東通原子力発電所1号炉審査資料	
資料番号	A1-CA-0104(改1)
提出年月日	2022年3月24日

東通原子力発電所 基準地震動の策定のうち  
内陸地殻内地震の地震動評価について  
(コメント回答)  
(補足説明資料)

2022年3月24日  
東北電力株式会社

## 審査会合におけるコメント

「孤立した短い活断層の存在を仮定した断層長さ」である  $L=20\text{km}$  の断層による地震における断層近傍の地震動(平均応答スペクトル)と「標準応答スペクトルに基づく地震動」との比較

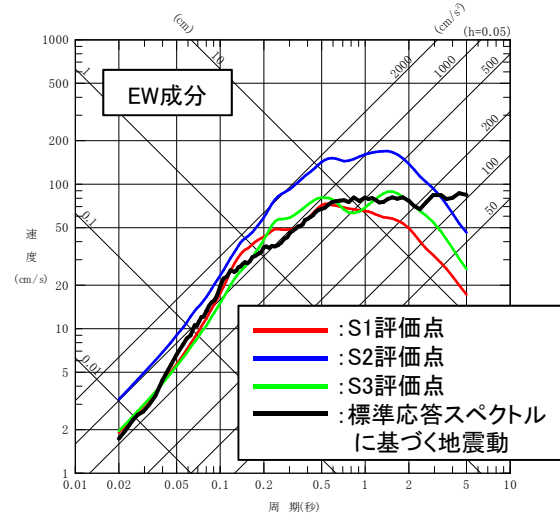
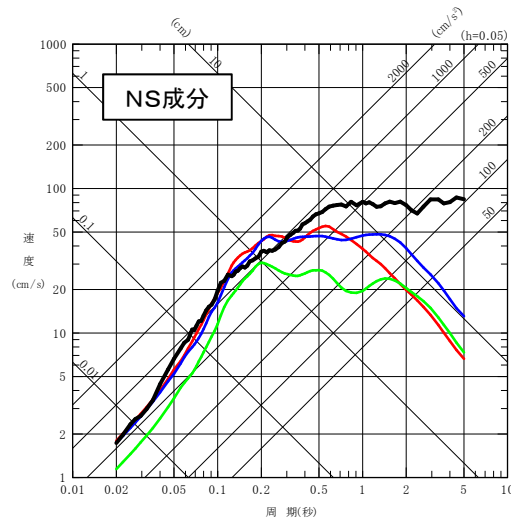
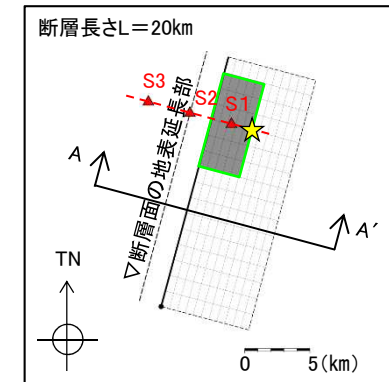
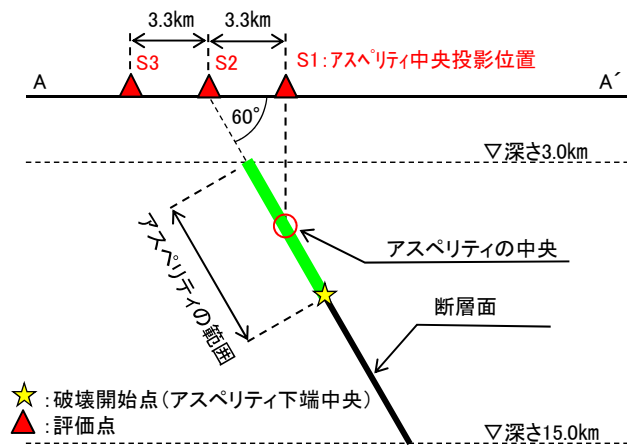
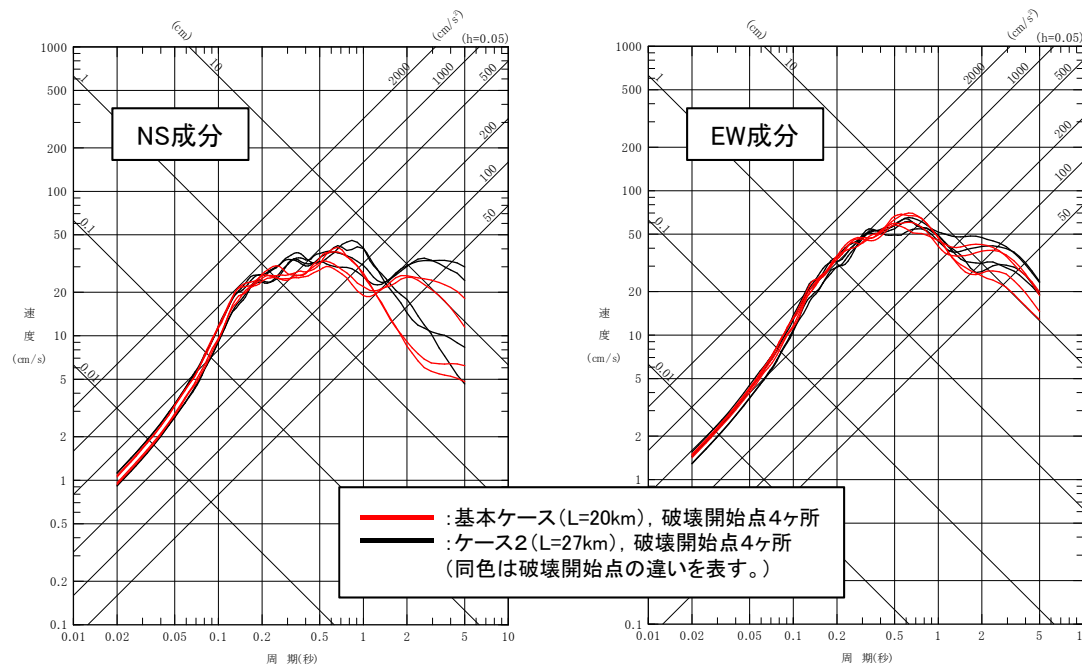
S203

- 「孤立した短い活断層の存在を仮定した断層長さ」である  $L=20\text{km}$  の断層による地震について、基本ケースの断層モデルを流用し、地表延長部を中心として対称に評価点を配置したケーススタディを行い、「震源を特定せず策定する地震動」※との比較を行った。
  - 断層パラメータは、「下北半島中軸部高速度層の高まりに基づく地震」基本ケースと同じとした(本編資料5章4参照)。
  - 地震動評価は統計的グリーン関数法を用いた。地下構造モデルは東通のモデルを流用した(本編資料2章参照)。
  - $L=20\text{km}$  の断層による断層近傍の地震動(平均応答スペクトル)は、アスペリティの位置を断層の最浅部に設定していることもあり、「震源を特定せず策定する地震動」を超える周期帯がある。
- ⇒ したがって、アスペリティ位置を最浅部に設置した  $L=20\text{km}$  の断層モデルは十分保守的な地震動評価結果を与える。

図A L=20kmモデルとL=27kmモデルの平均応答スペクトル  
(統計的グリーン関数法。断層モデルは本編資料5章4参照。)

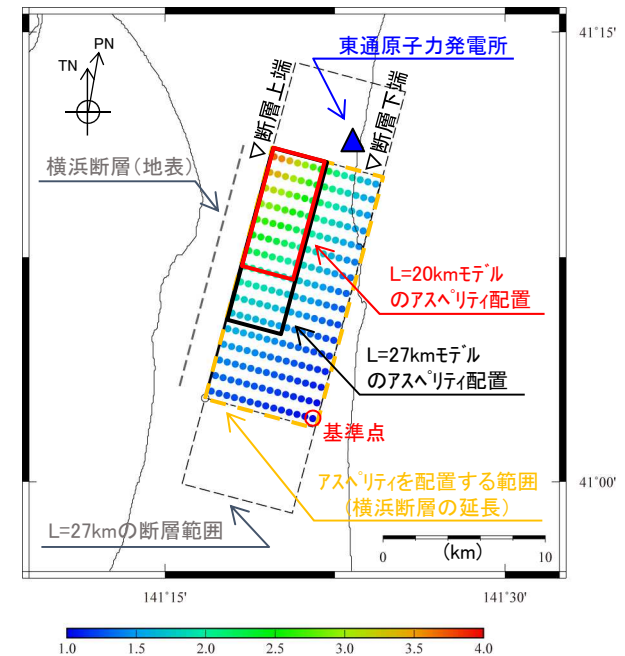
No.	コメント時期	コメント内容	今回ご説明資料の掲載箇所
S188	2021年2月5日 第943回審査会合	「横浜断層(東傾斜)による地震」は地質調査結果に基づくものではなく、地震動評価上の保守性確保の観点から考慮したものはしているが、検討用地震として選定した考え方、基本ケースおよび不確かさケースの設定においては、その考え方を整理したうえで保守性を考慮し検討すること。	本編資料 p.26～78
S202	2021年9月17日 第1005回審査会合	検討用地震として「横浜断層による地震」を選定し、その不確かさケースとして東傾斜のモデルを設定しているが、東傾斜は下北半島東西断面中央部付近の狭隘な速度構造の高まりを踏まえ設定していることを重視し、評価した地震の概念が分かるような名称として検討用地震の位置づけを明確にすること。	本編資料 p.27, 31～34
S203	2021年9月17日 第1005回審査会合	東傾斜の断層による地震の地震動評価について以下の点を踏まえて再検討すること。 ①検討ケースの位置づけ 東傾斜の断層による地震は地表に活断層が現れないことが前提なので、ケース2 <sup>※1</sup> を基本とし、ケース3 <sup>※2</sup> は規模の不確かさとして位置づけすることが妥当ではないか。 ②震源モデルの設定 東傾斜の想定位置は敷地に近づけたというよりも、地表痕跡の認められる位置で考慮したという整理の方が適切ではないか。 ③ケース2の更なる不確かさの考え方 ・東傾斜の断層による地震は、不確かさを考慮して地震評価上の保守性を確保していることを踏まえ、基本ケースあるいは不確かさケースの区分を適切に改めること。 ・東傾斜では実体的にL=20kmを基本ケースとしているが、L=20kmが基本ケースとなる根拠が不明確。文献内容も踏まえた考え方の整理が必要。 ・中越沖地震の知見(応力降下量の1.5倍)は、必ずしも地震発生層を飽和する規模以下の地震に適用できないとはされていない。ケース2-2はケース2-1の応力降下量の不確かさケースとしては不十分。 ・M <sub>0</sub> の小さい不確かさケース2-1では、M <sub>0</sub> の算定に入倉・三宅式よりもSomerville式を採用した方がM <sub>0</sub> が大きく評価されることから、評価の適切性について整理・説明が必要。 ・アスペリティ位置の影響について分析・評価を行うこと。	※1:断層長さ20km ※2:断層長さ27km  本編資料 p.31, 32, 52～78 補足説明資料 p.25～29

- 傾斜角を60度とし、L=20kmモデルとL=27kmモデルの地震動の比較を実施した。両者は、施設に与える影響の大きい短周期側ではほぼ同等のレベルとなっており、保守性が確保されている(図A)。これは、両モデルとも地震調査研究推進本部(2020)※に基づきアスペリティを設定した場合、敷地に対し影響の大きいアスペリティ位置が共通に考慮されること、L=27kmのアスペリティ面積が拡大する部分は敷地からの距離が遠く、短周期地震動に与える影響は相対的に小さいためと考えられる(図B)。
- なお、長周期側はL=27kmの方が大きい傾向にあるが、不確かさケースとしてL=27kmのモデルを採用していること、また、長周期側は応力降下量(短周期レベル)の不確かさの影響を受けにくいことも踏まえると、長周期側地震動の評価も過小にはなっていない。

標準応答スペクトルに適合する模擬地震波を解放基盤表面位置 ( $V_s=1300\text{m/s}$ ) に引き上げた地震動

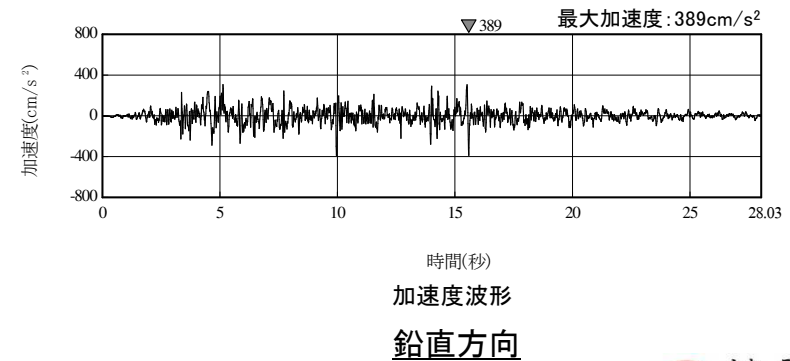
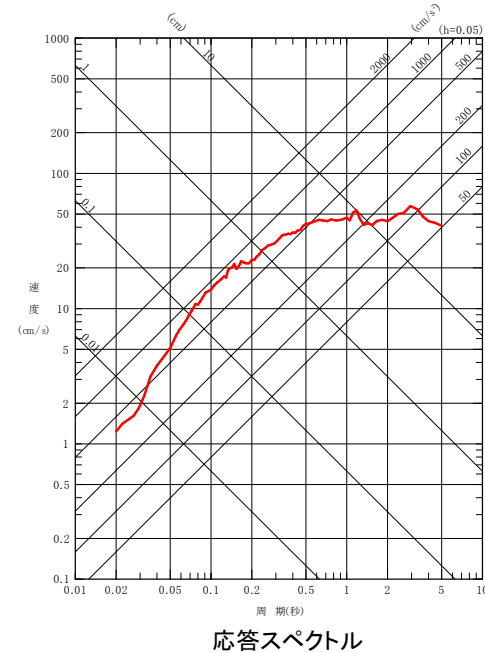
S204	2021年9月17日 第1005回審査会合	下北半島の地質構造上の特徴を踏まえた東傾斜の地震の評価結果の保守性確認の一環として、「震源を特定せず策定する地震動」と比較することは有益である。解放基盤表面位置における「標準応答スペクトル」の評価結果を速やかに提示すること。	本編資料 p.76, 78 補足説明資料 p.32～38
S205	2021年9月17日 第1005回審査会合	一部のスペクトル図では、線が輻蕩しており視認性が劣るため、表示方法の改善を試みること(第1005回審査会合資料1-2のp.53, 資料1-3のp.27)。	本編資料 p.45, 48, 51, 64, 67, 70, 73, 76, 78

- 標準応答スペクトルに適合する模擬地震波を地下構造モデルを用いて解放基盤表面位置 ( $V_s=1300\text{m/s}$ ) に引き上げた地震動について、応答スペクトル及び加速度波形を示す。
